Relatório de Conformidade Ambiental com o Projecto de Execução

Aproveitamento Hidroeléctrico de Fridão

Parecer da Comissão de Avaliação

Agosto de 2011

Figura 1 – Hidrogramas dos regimes de caudais analisados para ano hidrológico médio

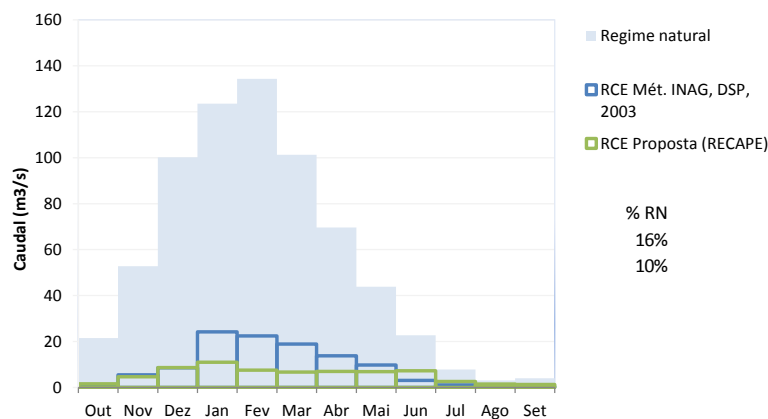
Relativamente à proposta de regime de caudais ecológicos apresentada no RECAPE, a percentagem afecta ao regime natural é de 10%, muito inferior aos valores recomendados pelo INAG, da ordem dos 15 a 20%.

De facto, e com base, nomeadamente, na apreciação dos hidrogramas apresentados na Figura 1, verifica-se que a proposta de regime de caudais ecológicos, em ano médio, apresentado no RECAPE não permite minimizar a variabilidade intra-anual do regime hidrológico, ou seja, no período húmido do ano apresenta caudais mais reduzidos do que seria desejável, não dando garantias para que seja atingido o bom potencial ecológico da massa de água fortemente modificada a jusante do AH de Fridão e, deste modo, assegurar o cumprimento dos objectivos ambientais expressos na Lei da Água.

Atendendo aos resultados propostos no RECAPE, muito abaixo dos valores desejáveis (15% a 20% do regime natural), consideram-se estes insuficientes para garantir a recuperação ou manutenção do ecossistema aquático nos troços de rio fortemente modificados a jusante da Barragem de Jusante, não permitindo, certamente, atingir o potencial ecológico, pelo menos, razoável. Assim, considera-se que deverá ser adoptado na Barragem de Jusante o regime de caudais ecológicos obtido pelo INAG com base no método do INAG (DSP, 2003), já expresso na tabela 7 do parecer da CA relativo ao EIA até que sejam apresentados novos estudos ou resultados.
